## Technische Mitteilung / Service Bulletin

<b><u>Technische Mitteilung</u></b> <b>Nr. / Datum:</b>	TM TAE 125-1005 P1, Rev. 3 / 19.12.2008
<b><i>Service Bulletin No. /</i></b> <b><i>Date:</i></b>	<i>TM TAE 125-1005 P1, Rev. 3 / December 19, 2008</i>
<b><u>Betrifft:</u></b>	Installation Halter Kraftstoffhochdruckleitung
<b><u>Subject:</u></b>	<i>Installation of Bracket High-Pressure Fuel Line</i>
<b><u>Betroffenes</u></b> <b><u>Luftfahrtgerät:</u></b>	TAE 125-02-99 (CENTURION 2.0)
<b><u>Type affected:</u></b>	<i>TAE 125-02-99 (CENTURION 2.0)</i>
<b><u>Betroffene Geräte-Nr.:</u></b>	Motorseriennummern 02-02-01500 bis 02-02-02279
<b><u>Models affected:</u></b>	<i>Engine Serial Number 02-02-01500 to 02-02-02279</i>
<b><u>Einstufung:</u></b>	Kategorie P1 – Sicherheit
<b><u>Classification:</u></b>	<i>Category P1 – Safety</i>
<b><u>Ausführung bis:</u></b>	Weiterer Betrieb ist nur für den Überführungsflug zum nächsten Wartungsbetrieb zur Durchführung der in dieser Technischen Mitteilung genannten Maßnahmen gestattet. Dieser Flug ist limitiert auf VFR und darf eine Flugdauer von 2 Stunden nicht überschreiten.

**Reason:** *Because of possible fractures by vibration on the High-Pressure Fu

Bild 1 / Fig. 1

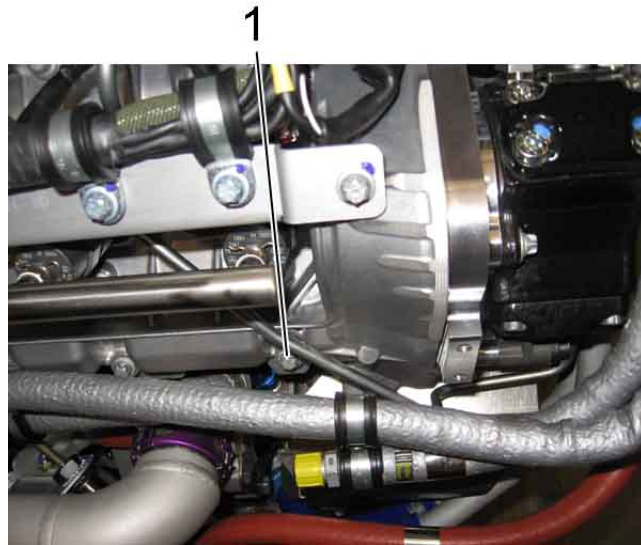
1. Die Schraube am Ventildeckel demontieren. Siehe Bild 1.
2. Den Abstandshalter montieren. Siehe Bild 3.

1. Detach the screw of the cylinder head cover. See Fig. 1.
2. Attach the spacer to the cylinder head cover. See Fig. 3.

Bild 2 / Fig. 2

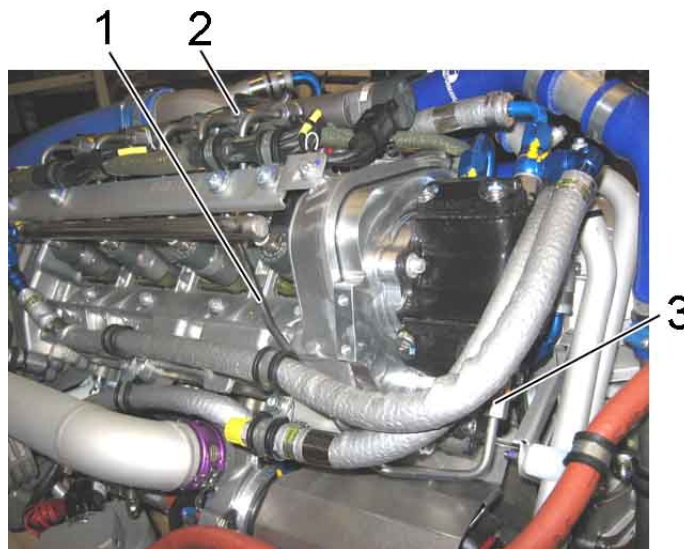
3. Die Kraftstoffhochdruckleitung demontieren. Siehe Bild 2.

4. Die neue Kraftstoffhochdruckleitung montieren. Siehe Bild 2.

9. Die Überwurfmutter der Kraftstoffhochdruckleitung festziehen. Siehe Bild 2.

Überwurfmutter Hochdruckpumpe (SW14): 22 Nm

Überwurfmutter Fuel Rail (SW18): 27 Nm

3. Remove the high-pressure fuel line. See Fig. 2.

9. Tighten the union nuts of the high-pressure fuel line. See Fig. 2.

Union nut high-pressure pump (wrench size 14mm): 22 Nm

Union nut fuel rail (wrench size 18mm): 27 Nm

Bild 3 / Fig. 3

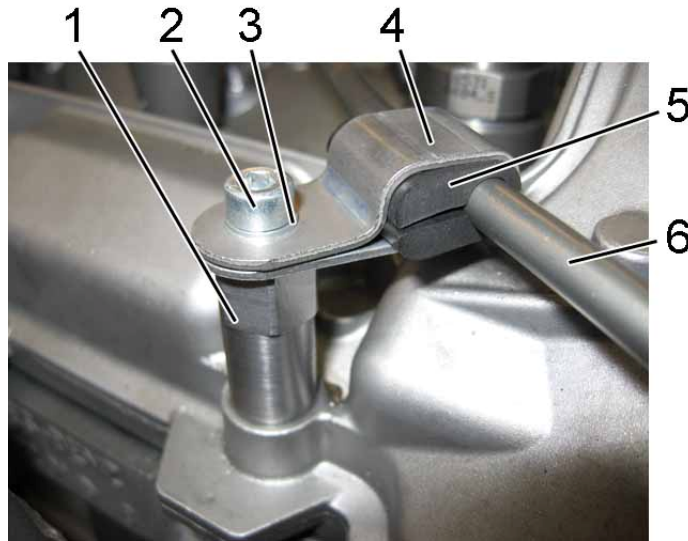
5. Den Halter und die Beilage an die Kraftstoffhochdruckleitung montieren. Siehe Bild 3.
6. Den Halter mit einer Schraube und einer Scheibe an den Abstandshalter montieren. Siehe Bild 3.

8. Die Schraube des Halters festziehen. Siehe Bild 3.

7 Nm

5. Attach the fastener and the insert to the high-pressure fuel line. See Fig 3.

6. Attach the fastener to the spacer using one bolt and one washer. See Fig. 3.

8. Tighten the screw of the fastener. See Fig. 3.

7 Nm
